SERVICE BULLETIN

KONTROLLE/AUSTAUSCH DES WASTEGATE-SEILZUGES

FÜR ROTAX[®] MOTOR TYPE 914 (SERIE)

SB-914-008 UL

Bild / Fig. 2

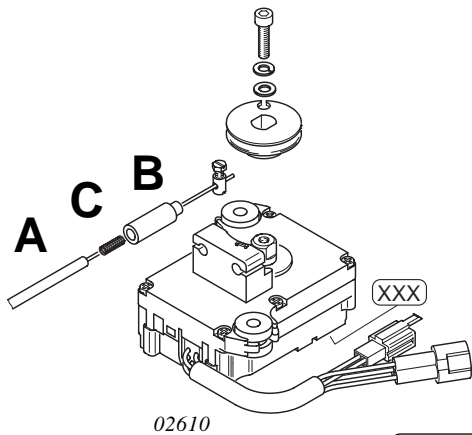
Darauf achten, daß die Druckfeder in der Federhülse in Position ist. Siehe dazu Bild 2.

Ensure that the pressure spring in the spring socket is in the right position. See Fig. 2.

Bild / Fig. 1

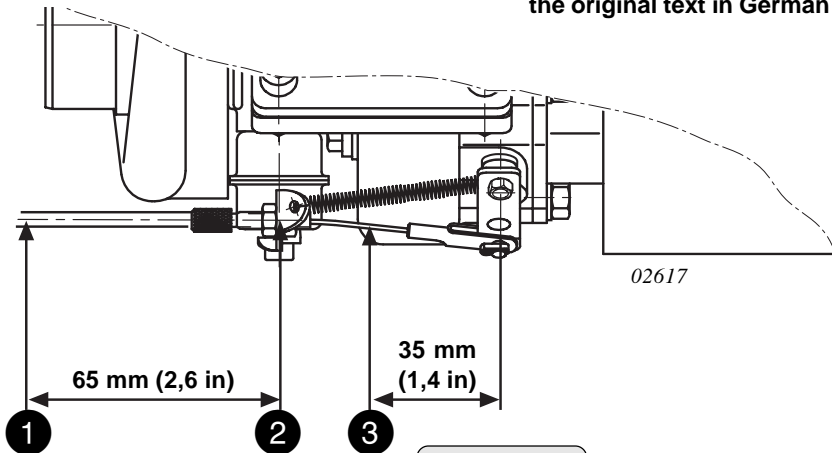
Part II Einbau eines neuen modifizierten Wastegate-Seilzuges (TNr. 897.941) aus temperaturbeständigerem Material und verstärkter Seilzug-Außenhülle zulässig für max. Bauteiltemperatur entsprechend nachstehender Arbeitsanweisung.

Step II Installation of the new higher temperature wastegate servo cable (part no. 897.941) with higher temperature resistant material and reinforced conduit in accordance with the following instructions.

Following temperatures must be measured on the positions set out in figure 1 and must **not** be exceeded during take off and after engine stop (heat accumulation).

Temperature limit values:

Bild / Fig. 3

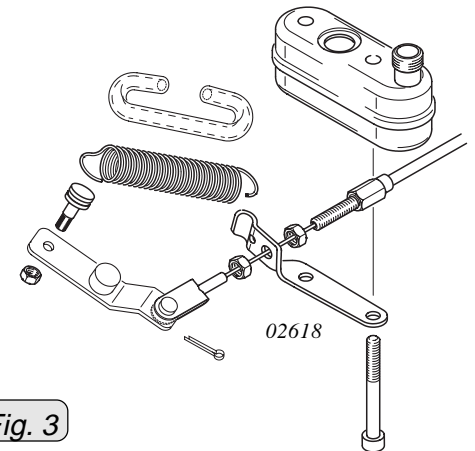
3.1) replacement of servo cable (see fig. 1, 2 und 3)

Fit the new cable retainer into support on servo motor using a suitable tool, and secure with LOCTITE 648. The new servo cable and the new cable retainer for the wastegate control must be installed and readjusted in conjunction with the servo motor and servo cable as per the current Maintenance Manual 914 F, chapter 13.5.4.3). Wire secure servo motor to crimp band clamp of servo cable.
